DELIBERAZIONE COMMISSARIO STRAORDINARIO N. 1348 DEL 28 LUG. 2021

OGGETTO: Approvazione in linea amministrativa del "Progetto Esecutivo per i lavori di messa in sicurezza della viabilità carabile e pedonale dell'area a verde e realizzazione dell'area tecnica per il deposito temporaneo della raccolta differenziata all'interno della Cittadella Sanitaria dell'ASP di Agrigento".

VERBALE DI VERIFICA E VALIDAZIONE DEL PROGETTO ESECUTIVO

OGGETTO: Progetto per lavori di messa in sicurezza della viabilità carabile e pedonale dell'area a verde e realizzazione dell'area tecnica per il deposito temporaneo della raccolta differenziata all'interno della Cittadella Sanitaria.
Comune: Agrigento;

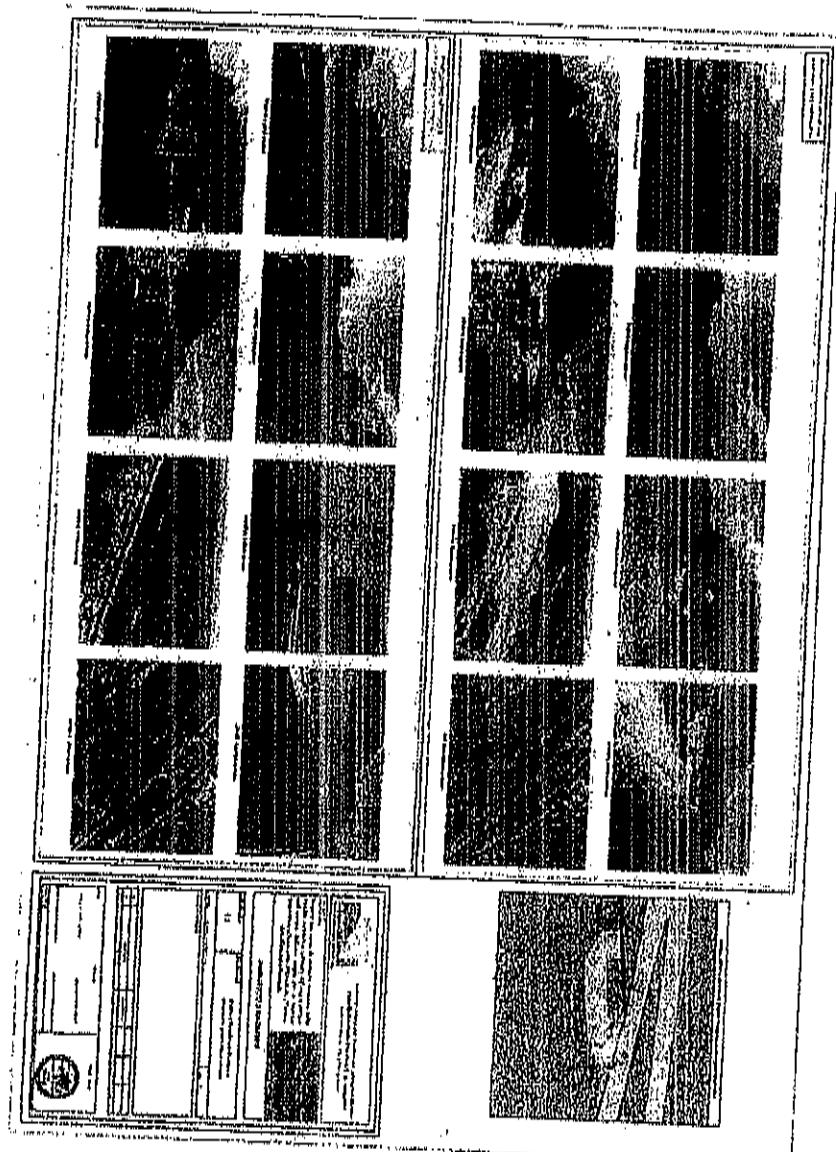
Le foto allegate, parte integrante del presente parere, rappresentano una vista panoramica e di dettaglio dell'area di intervento.
